伊方発電所 3 号機
1 次系配管取替え工事に係る
設計及び工事計画の認可申請の概要について

令和 4 年 7 月 2 1 日

四国電力株式会社

3.2 ループA低温側高圧注入ライン

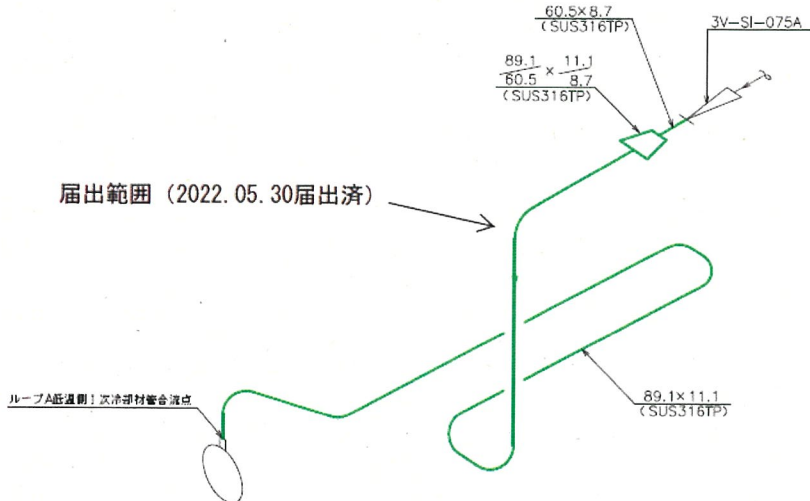
| 番号 | 主要弁の仕様 | | | | | | | | | |
|----|--------|----------------------|----------------------|---------|---------|------|----------------------|----------------------|----|-----|
| 認① | 2B | <input type="text"/> | <input type="text"/> | SUSF316 | SUSF316 | 同左 | <input type="text"/> | <input type="text"/> | 同左 | 同左 |

3.3 ループB低温側高圧注入ライン

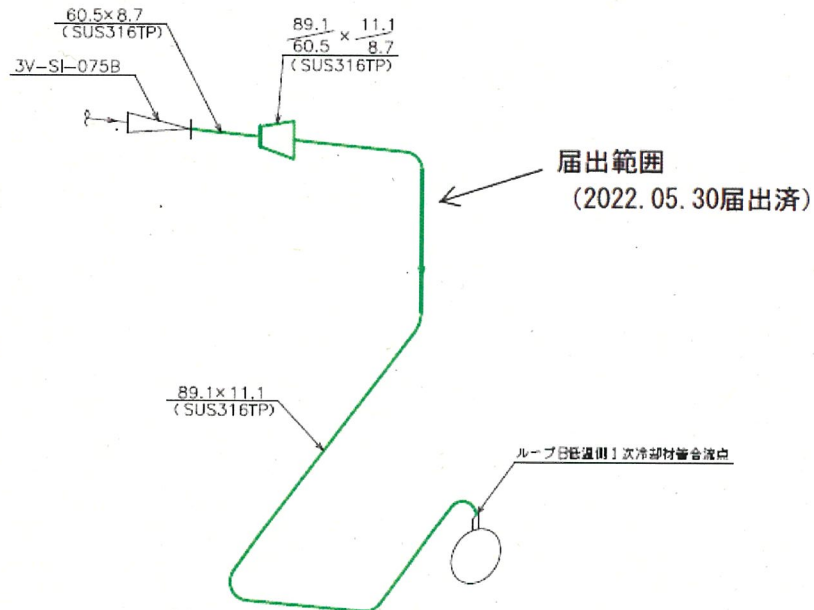
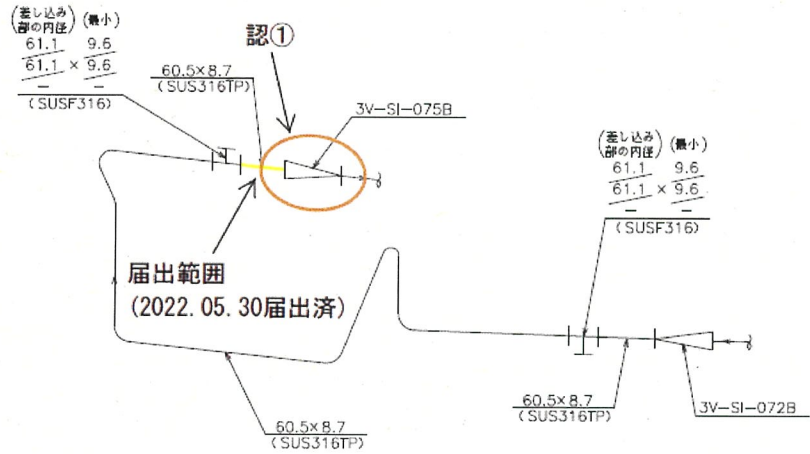
| 番号 | 主要弁の仕様 | | | | | | | | | |
|----|--------|----------------------|----------------------|---------|---------|------|----------------------|----------------------|----|-----|
| 認① | 2B | <input type="text"/> | <input type="text"/> | SUSF316 | SUSF316 | 同左 | <input type="text"/> | <input type="text"/> | 同左 | 同左 |

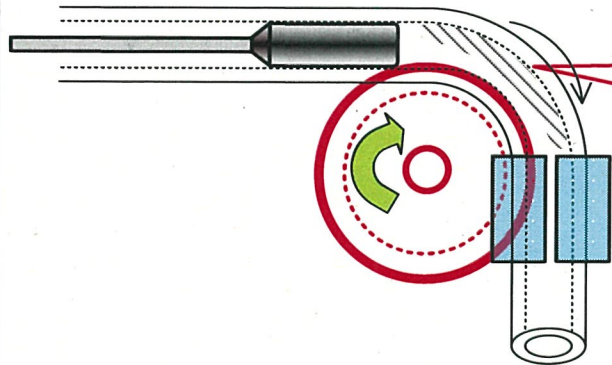
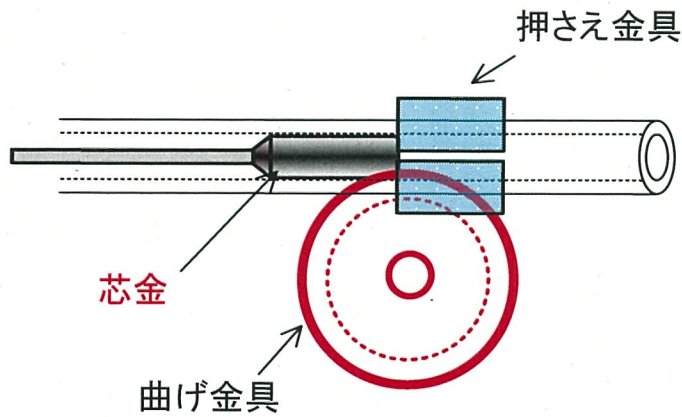
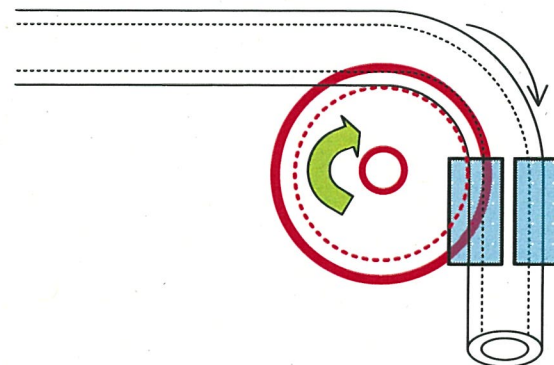
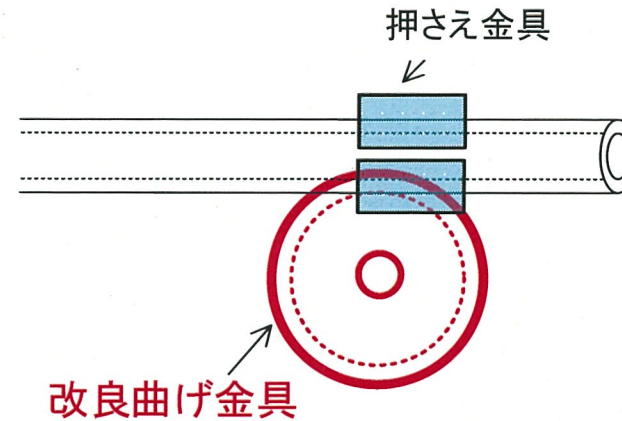
変更前

内面が硬化する
可能性がある

曲げ金具と配管の
間の隙間を埋める
ため、配管内に芯
金を挿入し、曲げ
金型を回しながら
曲げていく。

変更後

配管との隙間を狭く
した曲げ金型に変
更したことで、芯金
が不要となった。
